CAVALLERIZZA REALE DI TORINO

IMPIANTO DI SCAMBIO TERMICO A CIRCUITO APERTO
(OPEN LOOP) CON RESTITUZIONE PREVISTA IN
CORPO IDRICO SOTTERRANEO

RICHIESTA DI
INTEGRAZIONI PROGETTUALI
 LI_VAL376_not-verbale-RICH-INTEGR-prog

RELAZIONE INTEGRATIVA

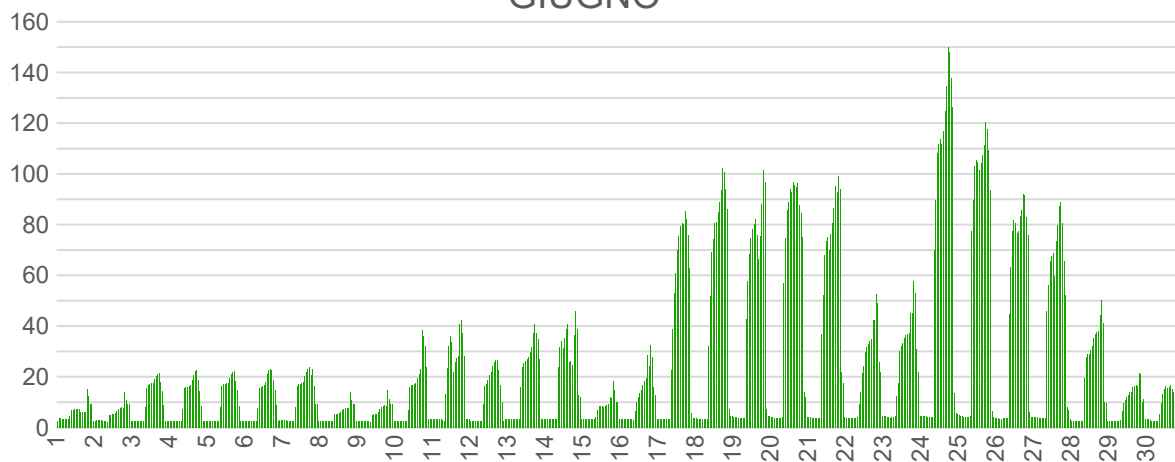
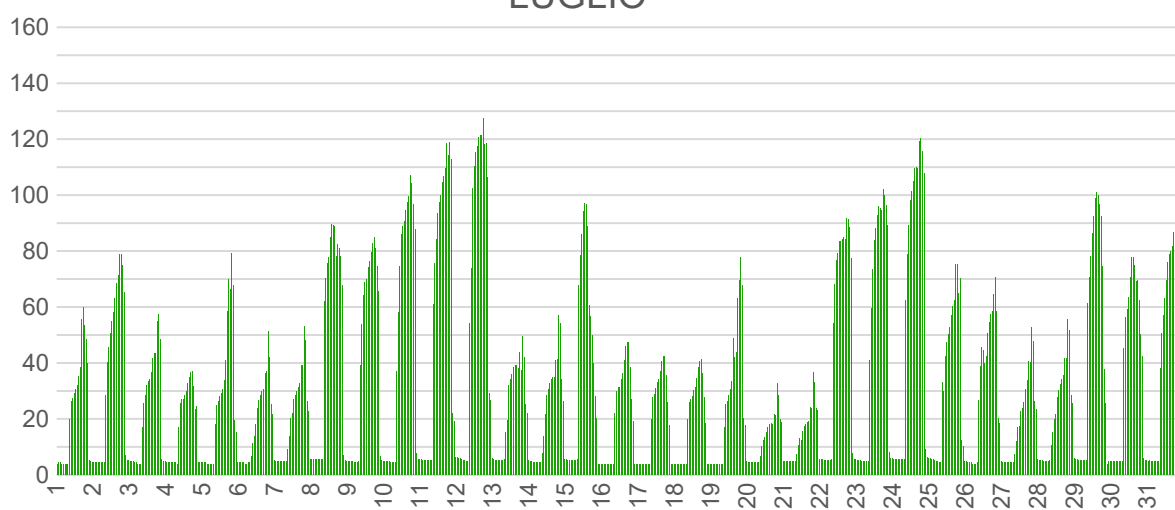
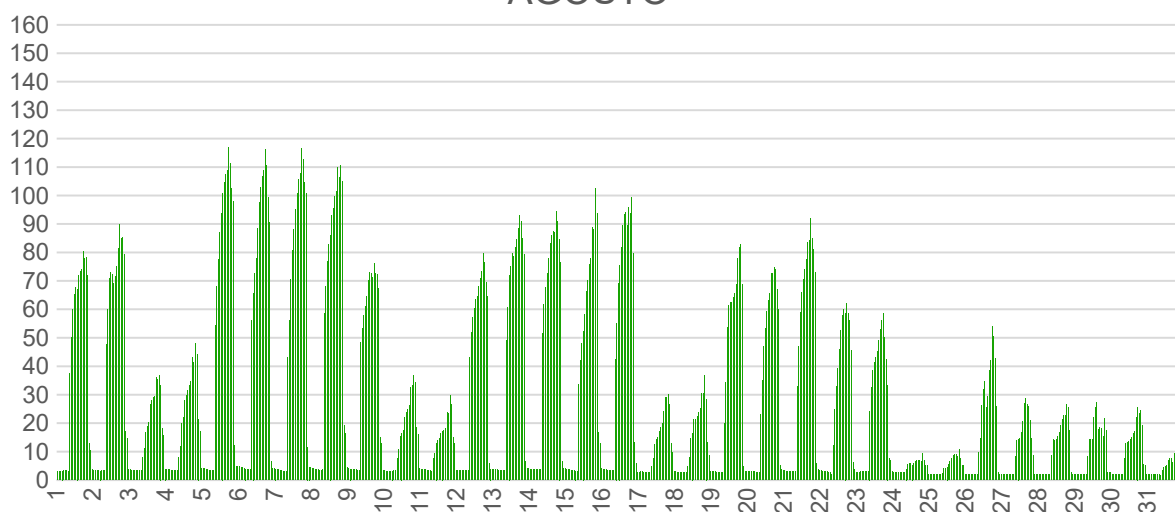
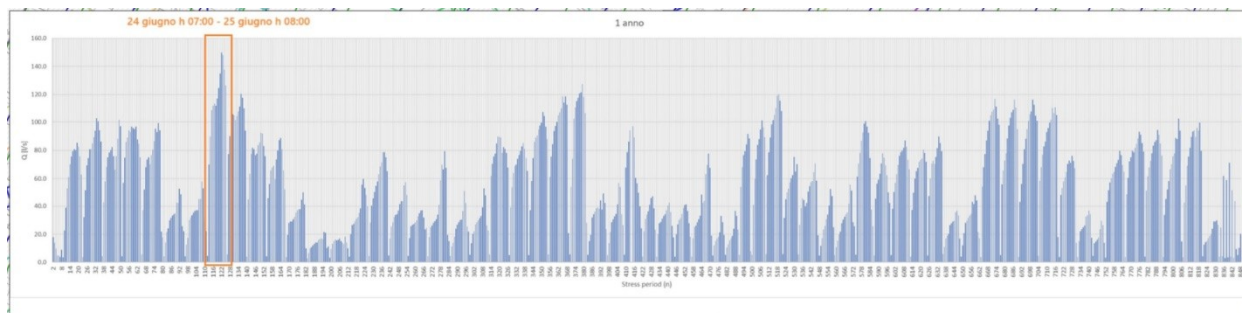
I fabbisogni termici e frigoriferi delle varie UMI sono stati comunicati a IREN Smart Solutions dai rispettivi Progettisti. Nella tabella seguente sono riportati i valori delle potenze termiche e frigorifere comunicate dalle UMI; come si può osservare ad oggi manca solo il dato "ufficiale" della UMI 7 Università degli studi di Torino, perché il progetto è ancora in corso. Per tale UMI si è pertanto assunto il valore dello studio di fattibilità posto a base di gara.

Come si può osservare, il valore massimo di circa 150 l/s si verifica solo una volta nel mese di giugno (in effetti dai dati ARPA degli ultimi anni l'ultima settimana di giugno è risultata essere sempre la più calda, mentre per i restanti periodi non si superano mai valori di 110÷120 l/s). Va inoltre fatto osservare che i calcoli sono stati naturalmente effettuati nelle massime condizioni di progetto, vale a dire ipotizzando che tutte le varie UMI siano in funzione al 100% e quindi con i loro carichi (rientrate esterne e carichi endogeni interni) ai valori massimi. Realisticamente si può però ritenere cautelativa tale doverosa assunzione, dal momento che tale è molto improbabile che in ragione della diversa destinazione d'uso delle UMI tale evenienza si possa verificare.
